RAPPORT DU COLLÈGE D'EXPERTS

Etoile

Praille Acacias Vernets (PAV)

rapport du collège d'experts
février 2015

BYRNE, DUPRAZ, PROAR, SWISSTRAFFIC, INGENI

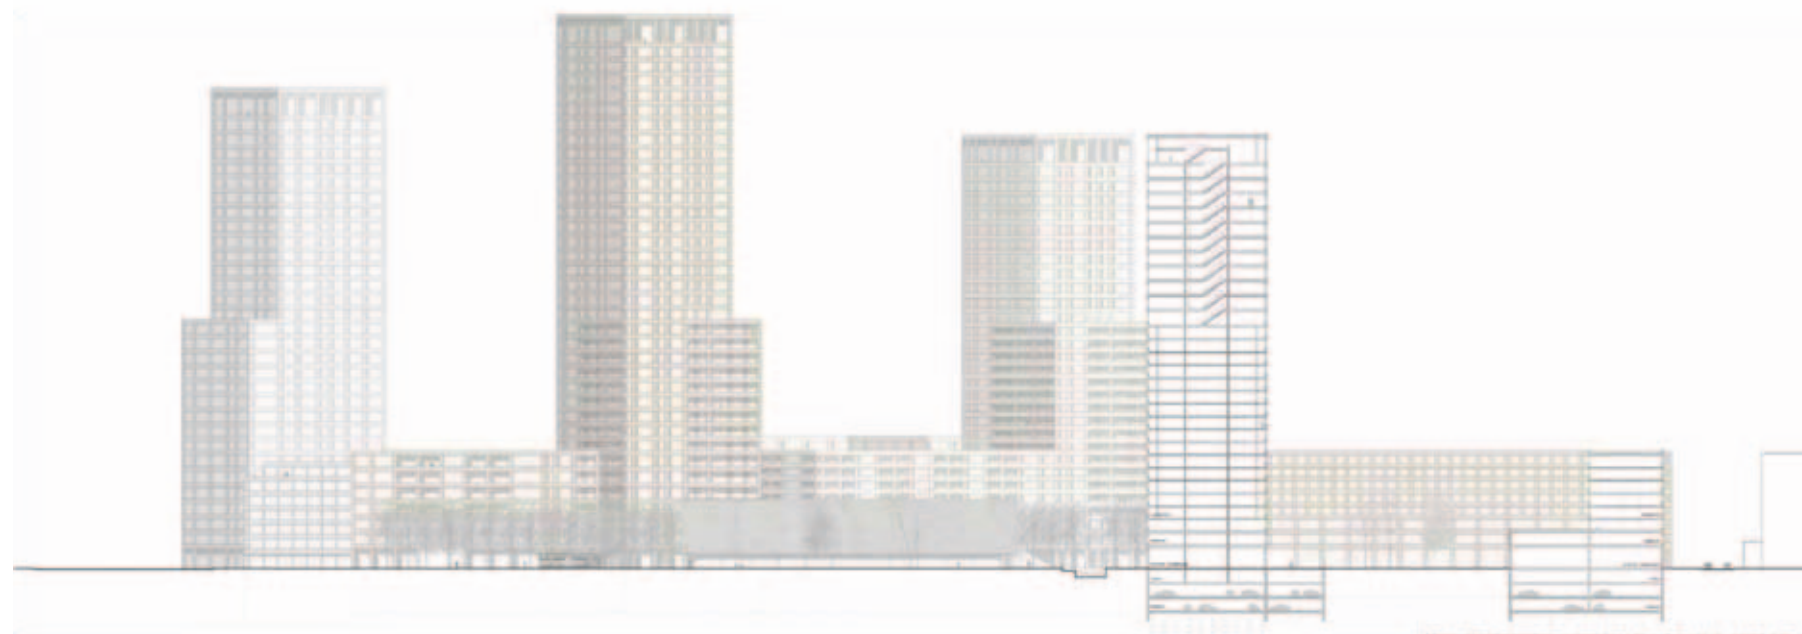
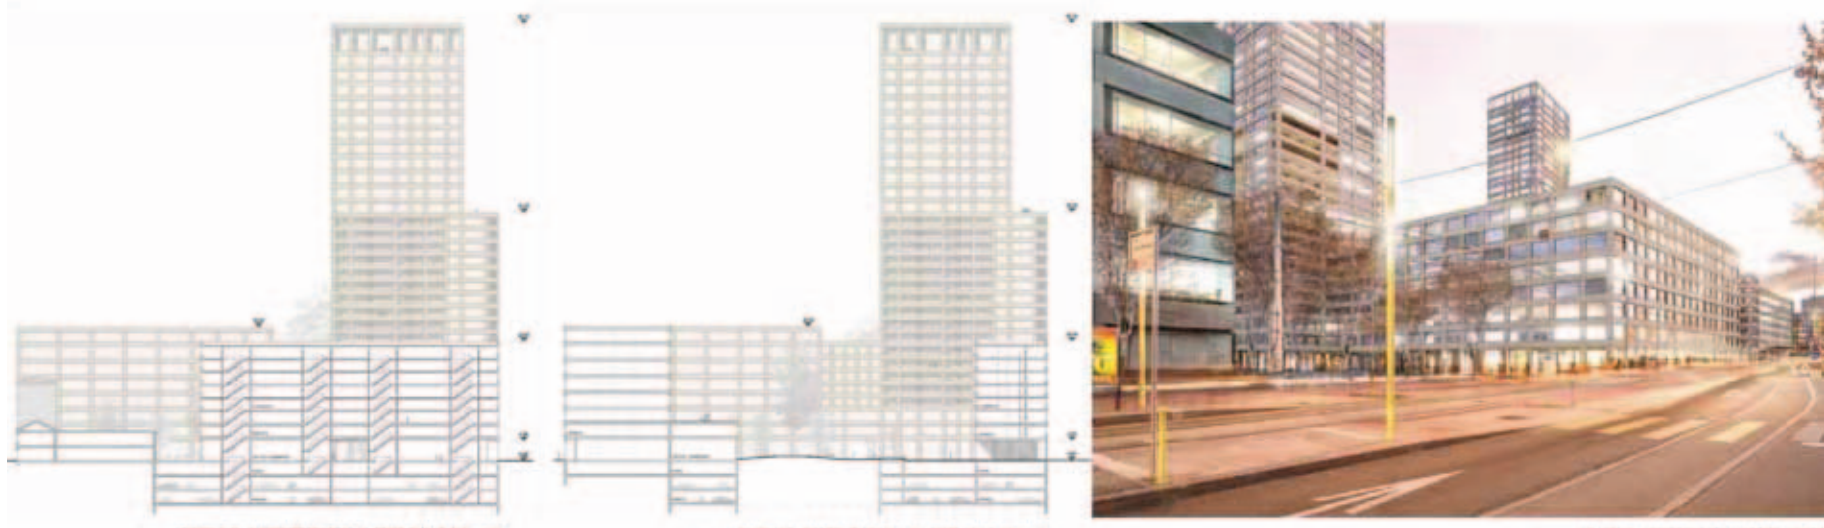
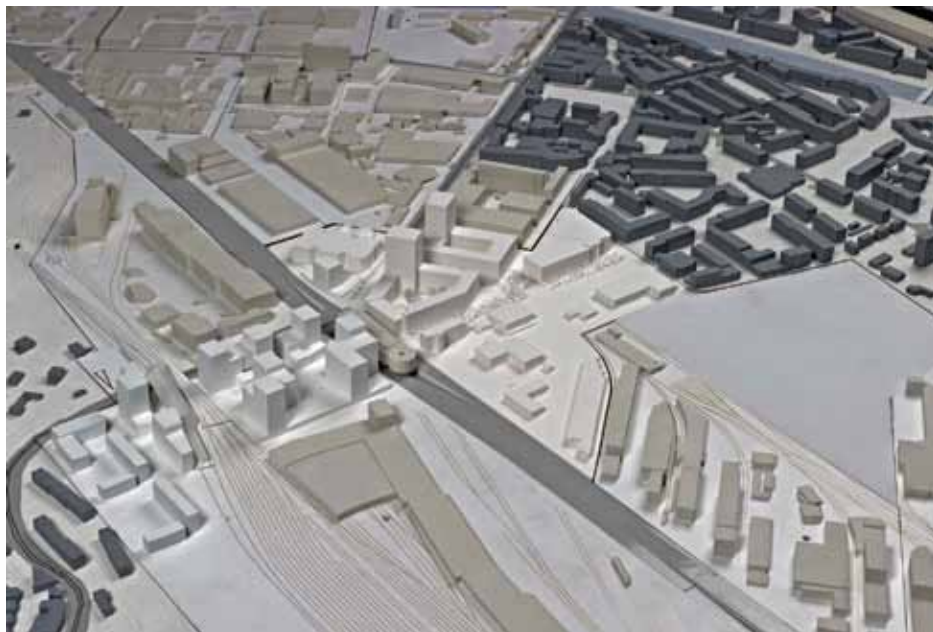
La morphologie urbaine proposée (macro-îlot) rend la gestion foncière et le phasage opérationnel compliqués à mettre en œuvre. Les mandataires sont invités à aborder cet aspect de manière plus explicite, en prenant bien en compte le chap. 3.6.3 du cahier des charges. En particulier, le programme Pictet est implanté sur neuf parcelles dont cet acteur n'a pas la propriété. Par ailleurs, la liaison fonctionnelle du programme Pictet avec les bâtiments existants n'est pas traitée, ce qui doit être résolu dans le degré suivant. D'autre part, l'étape 1 ne peut pas intégrer la parcelle 3148, qui comprend un bâtiment en excellent état et subdivisée en nombreuses PPE, ce qui la rend également difficilement compatible avec le programme UBS.

Le front sur la route des Jeunes manque de précision dans sa composition volumétrique et dans son expression urbaine. Sa programmation est par ailleurs problématique du point de vue de l'OPAM.

Le plan du stationnement souterrain ne semble pas très rationnel et la suppression du parking de l'Etoile à long terme impose de créer un parking centralisé à localiser.

Comme au premier degré, le collège apprécie la générosité et la richesse de l'espace public, mais craint qu'une trop grande diversité se fasse au détriment de l'identité du lieu et d'une certaine tranquillité d'ambiance. La connexion avec le grand parc prévu au sud du site mérite d'être précisée dans sa spatialité, notamment en regard de la présence de voies ferrées et de la coupure de la route, et nettement améliorée du point de vue des flux de cycles et piétons qui y seront très importants.

Le grand pavillon implanté au cœur de la composition et à la croisée des espaces publics majeurs a certes une place pertinente dans le projet mais risque de mettre en péril la cohérence de celui-ci si sa programmation devait se banaliser. Cette menace devrait être explicitement prise en compte dans la composition et dans la stratégie urbanistique.

- . Approfondir les règles d'implantation, de composition et de programmation des tours en reprenant également les recommandations à leur sujet pour le deuxième degré ;
- . renforcer la cohérence du front sur la route des Jeunes, en considérant son réaménagement à terme, et expliciter la prise en compte des contraintes d'accidents majeurs ; poursuivre la réflexion sur la création d'un espace public à forte identité et adapté aux flux importants de mobilité douce dans la croix verte ;
- . démontrer la cohérence et la pertinence de la première étape.

appréciation critique du projet remis au degré 3

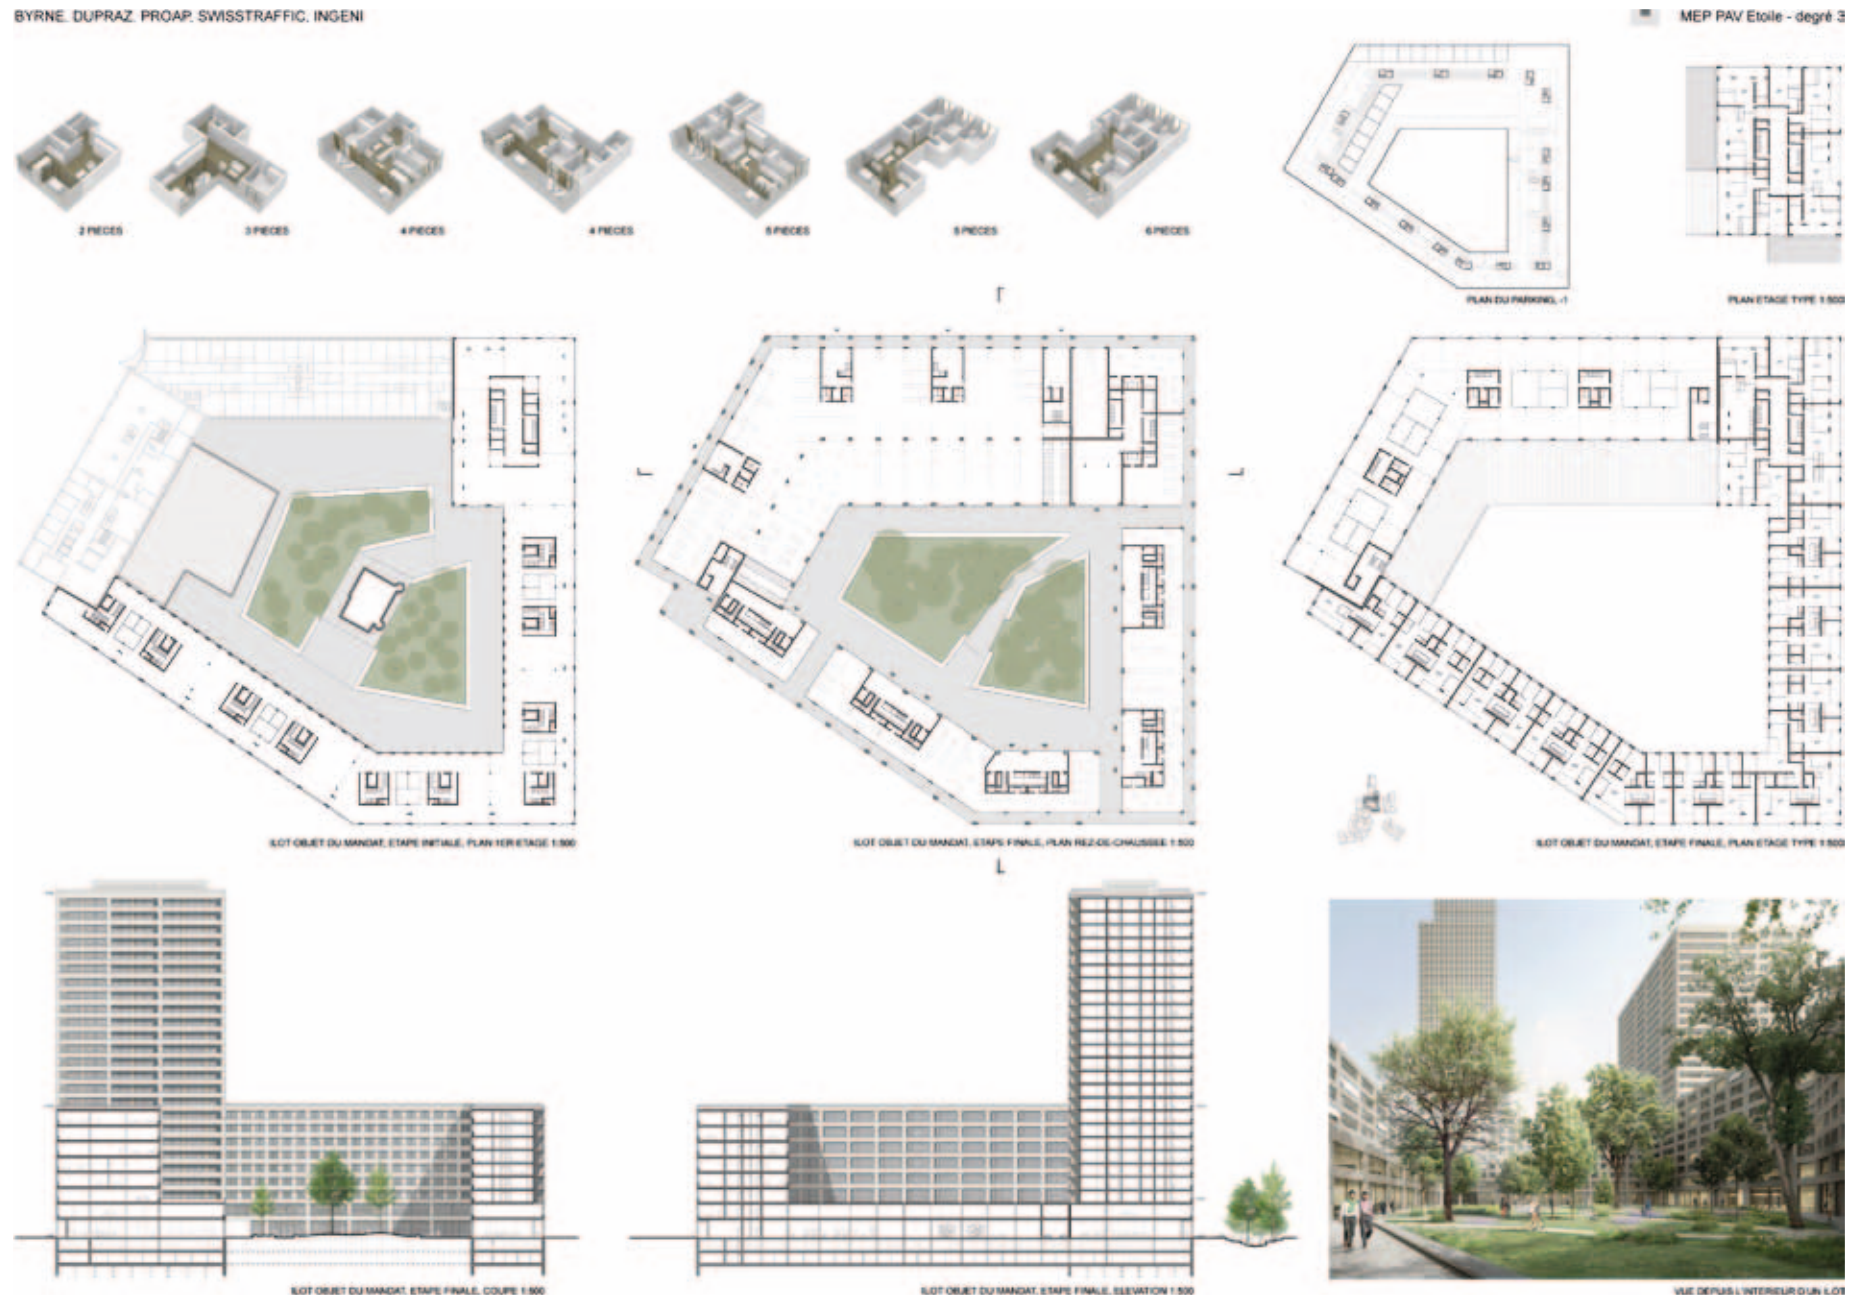
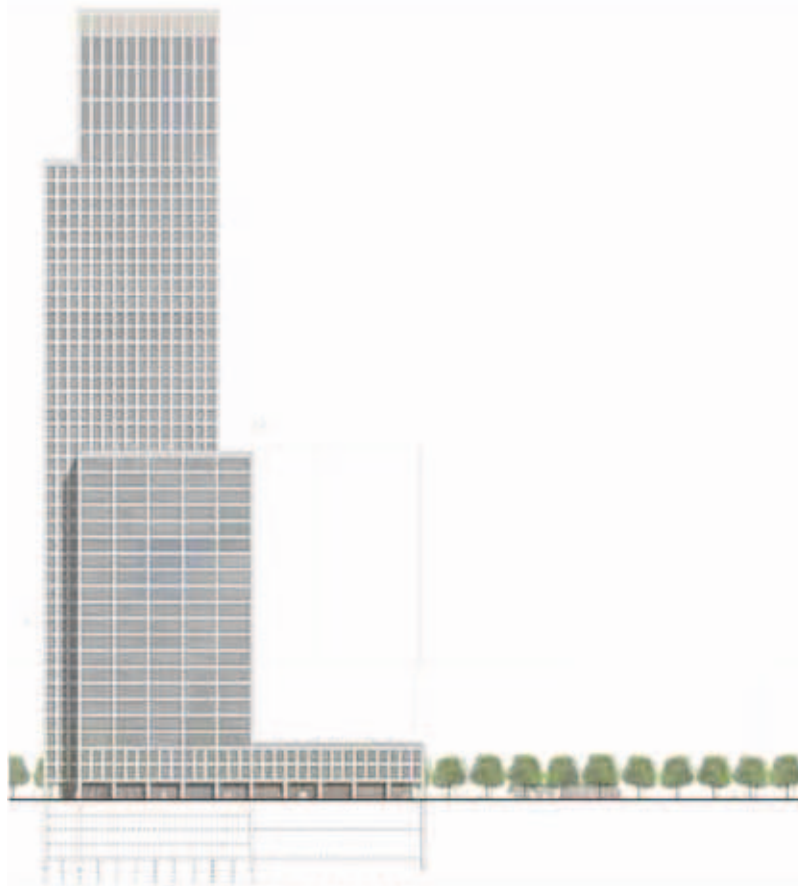
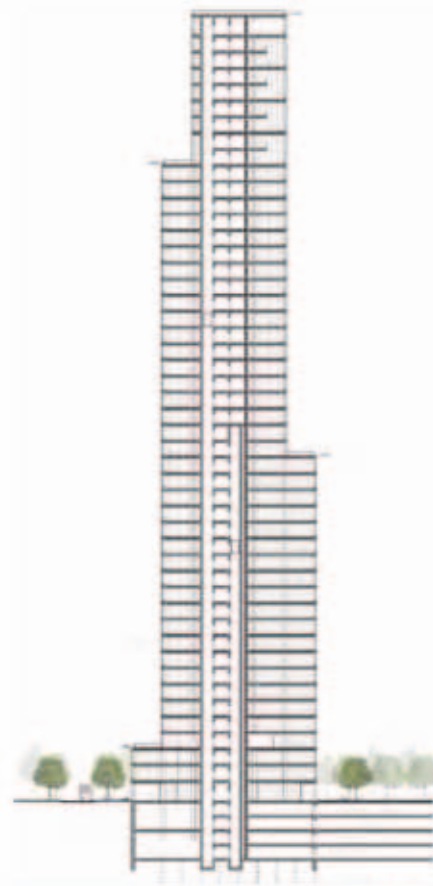
Au fil de son évolution, le projet a clairement gagné en force et en rigueur. Les adaptations de la composition générale ont permis de répondre très largement aux recommandations du collège, tout en renforçant les qualités fondamentales du concept initial. La mise en tension de la verticalité conférée au site avec l'horizontalité de la ville, appréciée dès la critique du premier rendu, se voit renforcée par une économie de moyens et une grande cohérence entre l'organisation des volumes bâtis et la définition des espaces publics. L'équipe a démontré au fil des étapes des MEP une grande capacité d'écoute et de prise en compte des attentes de l'organisateur, n'hésitant pas à rebondir en repensant ses solutions formelles sans trahir le concept initial ni les principes fondamentaux qu'ils se sont fixés. Le collège d'experts y voit un gage de confiance bienvenu pour la poursuite des études dans un cadre d'une grande complexité. La règle initiale des trois plafonds de la ville trouve un équilibre abouti et bien ancré dans la disposition complémentaire des émergences bâties et des tours. Les premières, s'élevant à 76 m, restent associées chacune à un îlot, leur constituant un ancrage sur un angle signifiant dans l'espace urbain. Ainsi fortement rattachées à l'horizon général de la ville, elles induisent le rayonnement local de l'Etoile, à l'échelle du quartier comme de l'agglomération. En contrepoint, les grandes tours s'implantent avec force dans l'espace public, telles des mégalithes qui résonnent avec le territoire transfrontalier. Émergeant directement du sol, elles s'élancent vers le ciel jusqu'à 170 m, matérialisant la verticalité conférée à ce lieu unique en reliant les extrêmes. Sans en faire un principe impératif, le collège salue le choix final des mandataires de détacher ces tours du bâti, renforçant leur statut d'exception, tant pour l'expressivité des objets architecturaux que pour l'affirmation de la polarité urbaine de l'Etoile. Il juge pertinent que, en nombre limité, elles s'appuient sur l'axe de la route des Jeunes qui connecte le site au grand territoire, intégrant ainsi cette polarité dans un système global. Leur hauteur peut être modulée, dans un équilibre encore à trouver avec la programmation, les solutions foncières et la cohérence urbanistique. Par ailleurs, certaines surfaces de plateaux dans les tours sont jugées insuffisantes et nécessiteront encore une optimisation.

L'implantation choisie pour le nouveau Palais de justice est jugée pertinente par le collège d'experts, notamment du point de vue de sa présence symbolique dans la ville, sans emphase, des divers types d'accès qu'il nécessite et de la mutualisation possible des salles d'audiences. Sans s'imposer sur l'espace public, elle prend appui sur le prolongement de la place centrale et affirme sa présence dans la ville par sa verticalité en front de la route des Jeunes. Dans le trio de tours, son gabarit intermédiaire souffre d'une certaine ambiguïté qui mériterait d'être clarifiée par un statut d'exception plus marqué qui l'associe clairement aux deux autres tours emblématiques. La confirmation de ce site et de ce type de volumétrie pour ce programme restent encore à établir et, cas échéant, nécessitera des adaptations et prescriptions à établir en cohérence avec le concept urbanistique du projet, d'entente avec leurs auteurs. Les qualités relevées au degré précédent pour la conception des îlots restent acquises et leur positionnement gagne en pertinence, notamment du point de vue de la continuité paysagère et de mobilité douce de la croix verte ainsi que de la répartition des fonctions et de la faisabilité foncière.

La répartition des affectations se fait par juxtaposition plus que par superposition, ce qui facilite la rationalité économique et offre une souplesse programmatique, tout en assurant une bonne mixité à l'échelle de l'îlot. La composition morphologique, certaines implantations et la répartition des fonctions ne répondent toutefois qu'imparfaitement aux attentes des acteurs privés, ce à quoi le développement du projet devra remédier, en coordination avec les négociations à mener sur les droits de superficie et à bâtir. Le collège d'experts observe en particulier que la répartition des programmes privés dans les volumes bâtis s'écarte parfois sensiblement des exigences du cahier des charges et que leur localisation dans les tours de grande hauteur risque de poser d'importantes difficultés de réalisation, du fait qu'elles ne s'identifient pas à un seul porteur de projet et que les terrains concernés ne sont pas disponibles à court terme.

Les espaces publics sont simples, lisibles et bien complémentaires. L'insertion du cours de la Drize à ciel ouvert dans un continuum paysager se fait avec une subtile interprétation du naturel dans un contexte au caractère urbain très affirmé, évitant le piège de l'artificialité et de l'anecdote. Cette évolution très positive du projet est saluée par le collège d'experts. La connexion avec SOVALP et la gare de Lancy-Pont-Rouge est considérée à sa juste importance, par un traitement ambitieux de la traversée de la route des Jeunes, dont les modalités seront encore à préciser en fonction de la faisabilité technique de la couverture proposée. Le choix original de greffer les premiers espaces publics sur l'avenue des Acacias est judicieux, tant il consolide une entité urbaine structurante. L'espace public majeur de la place centrale trouve une définition bien affirmée, sans être prisonnière d'une forme rigide et contraignante. Sans perdre de sa lisibilité, elle peut ainsi se réaliser progressivement et accepter les inévitables ajustements qui s'imposeront durant le long processus de réalisation du quartier de l'Etoile. Son articulation avec le grand parc prévu au sud se fait habilement par une baïonnette généreuse combinant une arborisation géométrisée avec l'expression plus libre du coude de la Drize à l'air libre. L'hyperdensité du cœur de l'Etoile jouit ainsi d'une respiration et d'un ensoleillement bienvenus sans perdre sa définition spatiale. Le concept qui sous-tend la proposition est tenu par sept règles simples et fondamentales, qui traitent des fronts bâtis, des gabarits élevés, des espaces publics, de la place centrale, des infrastructures routières, des tours et de la mixité des fonctions. Parallèlement, le phasage et la répartition des affectations jouissent d'une bonne souplesse d'adaptation. La clarté et la performance de ce dispositif, conjugué à la pertinence de la composition, constituent un gage de succès pour faire évoluer le projet en lui conservant sa cohérence et ses qualités. Enfin, le collège d'experts tient à relever la forte cohésion de ce projet par rapport à son contexte, actuel et futur. La place majeure est un véritable lieu de convergence et de passage. Les polarités et les repères urbains sont judicieusement placés sur les axes métropolitains. Les perspectives s'ouvrent sur SOVALP, Carouge, le grand parc urbain et l'axe Boissonnas. Les gabarits et fronts bâtis s'inscrivent dans la continuité morphologique et historique de la ville. Cette contextualisation crée un socle de familiarité et de naturel qui donne tout leur sens et leur puissance aux éléments exceptionnels qui feront de l'Etoile un lieu unique et emblématique pour le Grand Genève.
